AVISO URGENTE DE SEGURIDAD EN CAMPO

Número de registro único (SRN):	BE-MF-000000909
---------------------------------	-----------------

Asunto: Gestión incorrecta del espaciado de píxeles en imágenes no cuadradas en XERO Viewer de Enterprise Imaging durante la carga inicial, lo que provoca la ubicación incorrecta de las líneas de referencia.s de referencia.

Figura 1: Ejemplo de diferencia de ubicación debido a una inicialización incorrecta en XERO Viewer

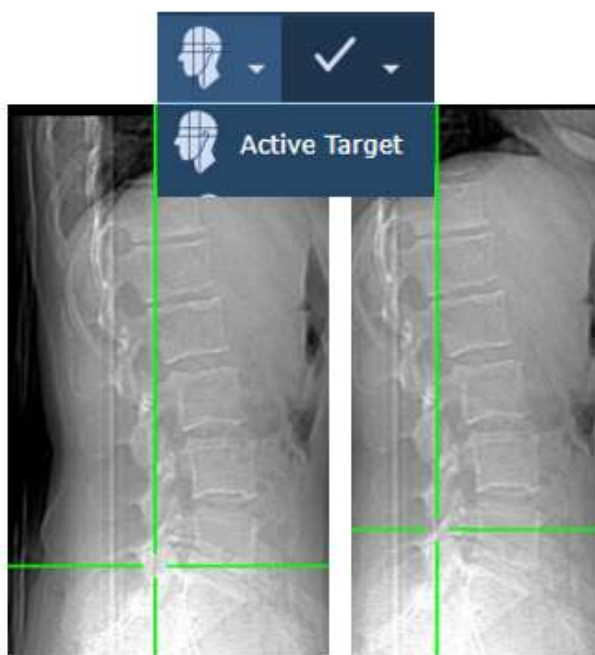
AGFA HealthCare ha detectado un problema relacionado con la orientación de volúmenes 3D utilizando líneas de referencia, localización del objetivo activo y vinculación de series a través de múltiples planos. Se ha identificado un error de código en la inicialización del espaciado de píxeles en XERO Viewer.

Cuando una imagen presenta un espaciado de píxeles no cuadrado, la línea de referencia/localizador se muestra de forma incorrecta en la imagen de referencia en XERO Viewer (desplazada en relación con la posición real). Por ejemplo, al visualizar una radiografía localizadora de CT, también conocida como escanograma o imagen de referencia en el plano sagital junto a una serie axial, la línea de referencia/localizador o la herramienta de localización del objetivo activo puede mostrar una ubicación incorrecta de la línea/cruz de referencia en la imagen no coplanar/de referencia con respecto a la ubicación del corte axial.

Este desplazamiento solo ocurre inicialmente al visualizar la anatomía en la imagen no coplanar en XERO Viewer. Cuando el usuario cambia a otra imagen de referencia/no coplanar disponible en una serie o sustituye la imagen actual en el área de visualización por otra serie y regresa a la primera imagen

Ejemplo de diferencia de ubicación de la línea de referencia en un estudio afectado

Ejemplo de diferencia de ubicación del objetivo activo en un estudio afectado

AGFA HealthCare proporcionará correcciones de software para las versiones afectadas. Hay disponible un parche para cada una de las siguientes versiones de XERO Viewer:

- utilizar el componente XERO Viewer Extended Tools (Xtend), si está habilitado;
- utilizar el visor de escritorios de Enterprise Imaging;
- cambiar a otra imagen de referencia/no coplanar disponible en una serie o sustituir la imagen actual en el área de visualización por otra serie para corregir cualquier posible error en la ubicación de la línea de referencia.
